Bitte nehmen Sie entsprechende Korrekturen in Ihren Technischen Unterlagen Schweiz vor:

## Seite 99

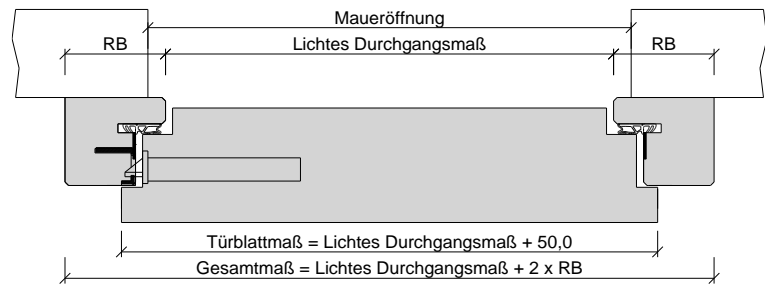
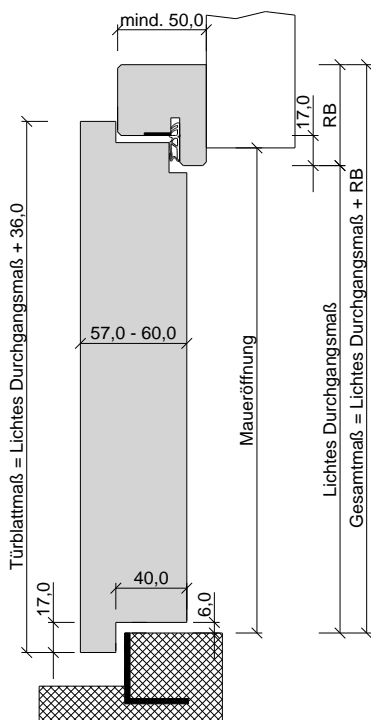
Türtyp SAP-48, FK-48 mit FAP-48 mit Rahmen RU-34 (linke Zeichnung): Maßkorrektur mind. 50,0 statt mind. 45,0.
